VALUTAZIONE AMBIENTALE STRATEGICA DELLA
Variante generale al
Piano di Governo del Territorio
PGT 3.0

Terza Conferenza VAS:
schedatura contributi

marzo 2025

Figura 3 – Estratto planimetria 6.PR.3 dell’Ambito n.6 del Progetto Arco Verde

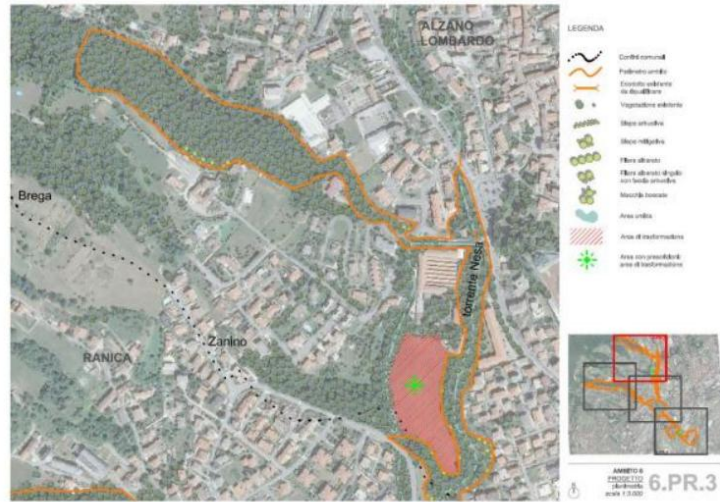
<p>PROVINCIA DI BERGAMO Settore Pianificazione e Sviluppo Prot. 0005400/2025 del 10.03.2025</p>	<p><u>Natura, paesaggio e biodiversità</u></p> <p>Il Settore Ambiente – Servizio Ambiente e Paesaggio formula le seguenti osservazioni: "Per quanto attiene al <u>PLIS Naturalserio</u>, rilevato che tra gli obiettivi della Variante generale, in tema di paesaggio e ambiente, vi è anche la "costruzione di una rete ecologica intercomunale" attraverso diverse azioni di piano, tra le quali è previsto, per il PLIS, di "confermare il perimetro definito con l'ultima variante al PGT" (obiettivo 02.B, pag. 104 del Rapporto Ambientale) e verificato che nelle Tavole della Variante generale (Figura 1) non risulta, invece, rappresentato il consistente ampliamento (Figura 2) del perimetro (circa 223 ettari nella porzione nord-ovest del territorio) operato con la Variante n. 4 al PGT (approvata con DCC n.5 del 22.02.2021), si ritiene opportuno richiamare quanto già evidenziato in sede di I conferenza VAS, con nota prot. prov. n. 2816 del 15.01.2024, in particolare:</p> <p>– qualora venga confermato in questa sede l'ampliamento, trattandosi di una modifica sostanziale ad un perimetro già riconosciuto, deve essere attivata la procedura prevista dal punto 10 dell'Allegato 1 alla DGR 6148/2007, prendendo contatti con lo scrivente Servizio Ambiente e Paesaggio per il necessario supporto</p>	<p>Per quanto riguarda il PLIS Naturalserio, è stato assunto all'interno degli elaborati di piano il perimetro derivante dalla banca dati provinciale e aggiornato a dicembre 2023 (cfr. lettera di trasmissione prot. prov. 83513 del 27/12/2023 e pervenuta al Comune di Alzano Lombardo in data 27/12/2023, prot. 32629/2023).</p>
